東海第二原発事故のシミュレーション結果に対する 質問および提案書

東海第二原発地域科学者・技術者の会

実効性ある広域避難計画のためのシミュレーション有効利用とは？

2024.1.26 県・原対課に提出

さまざまな 原発事故に対する シミュレーション2

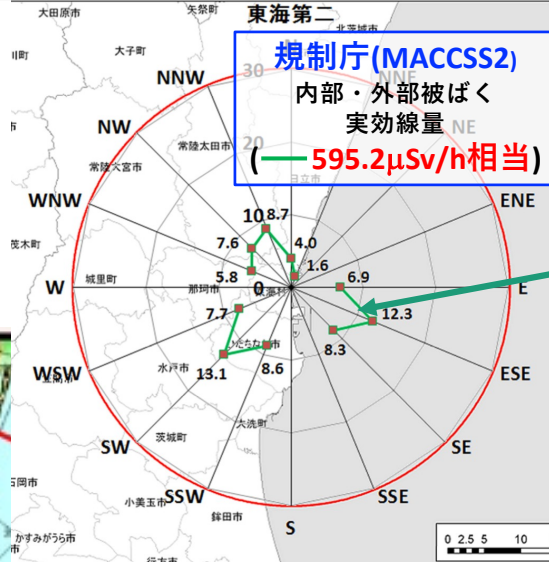
福島事故級の
+
8760の年間気象サンプル
↓
広範囲に深刻な被ばく
(7日間で100 mSv超)
が起こりうる事を予想

- 原電シミュレーション**
- ・桁違いに低い(福島級の~1/100)放出量
→ 「工学的に考えにくい事故」???
 - ・汚染範囲の過小評価
→ 「最大でも17万人の避難」???
 - ・外部・内部被ばく線量を評価せず
 - ・汚染の広がり(>0.1 μ Sv/h)を確認せず
 - ・気象条件の単純化

(シナリオII)について

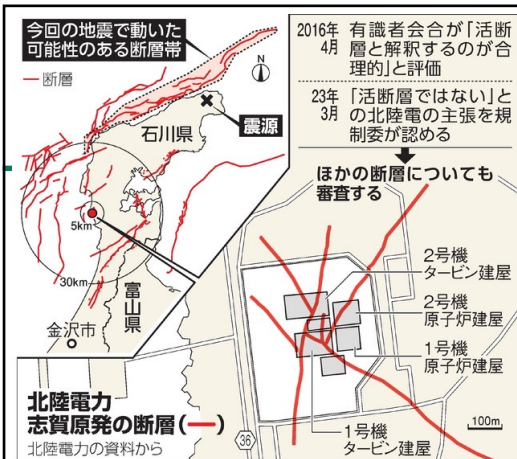
シナリオIIでのFP放出(量と時間)は、不確かな前提条件の一例でしか計算していない

今回のシミュレーションのFP放出だけでは避難計画の実効性を高めることはできない

「様々な自然現象を考慮しても敷地内の常設設備が一斉に機能喪失するような事態はおおよそ考えにくい」、「工学的には考えにくい」(県)と判断して良いのか??

(さらに) 避難計画への複合災害事象の取り込み

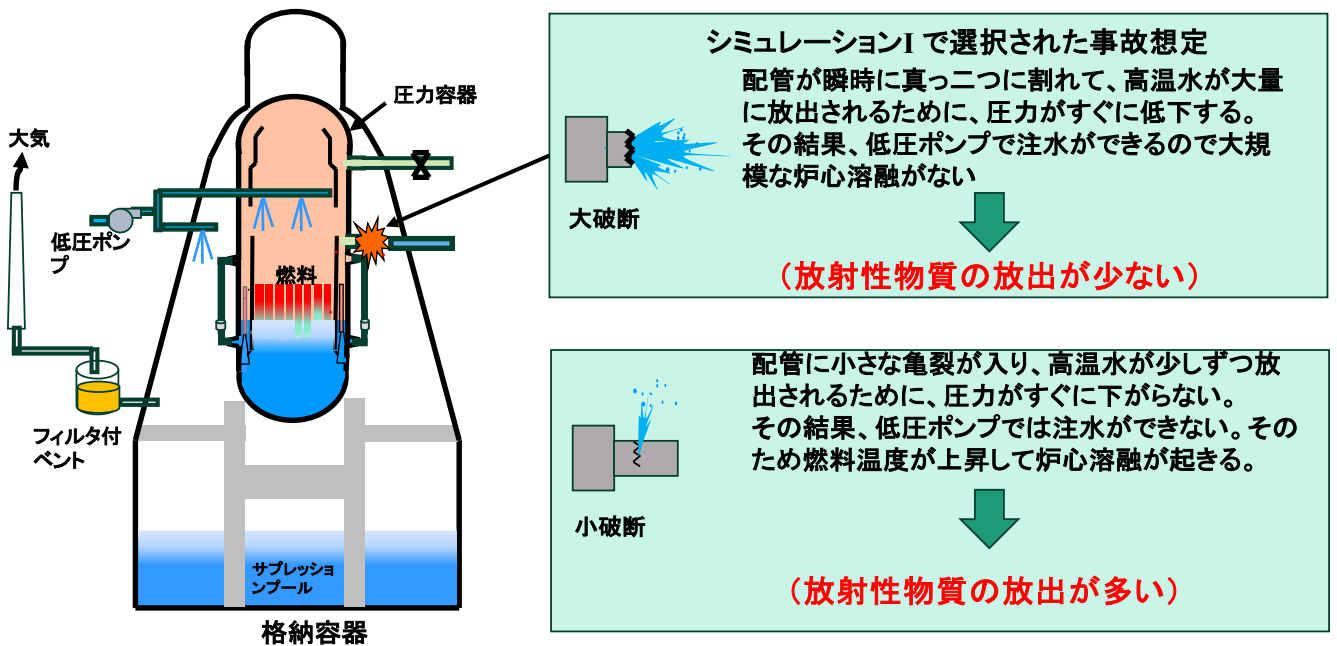
- ・ 未知の地震断層 (150km) の存在
→耐震性再評価、事故シナリオへの波及
- ・ 海岸線隆起 (85 km, 高さ4m、200mもの海岸線前進)
→原子炉取水・放水の実効性、事故シナリオへの波及
- ・ 建屋崩壊
全壊 5,107 棟(新潟 92, 富山 129, 石川 4,886)
半壊 5,533 棟(新潟 2,112, 富山 340, 石川 3,072, 福井 9)
→屋内退避の実効性
- ・ 道路分断
高速道路 1路線2区間、補助国道 40区間、都道府県道等 3県145区間
→避難行動の実効性
- ・ モニタリングポストデータ送信不能 (18/116箇所)
→避難決定の実効性
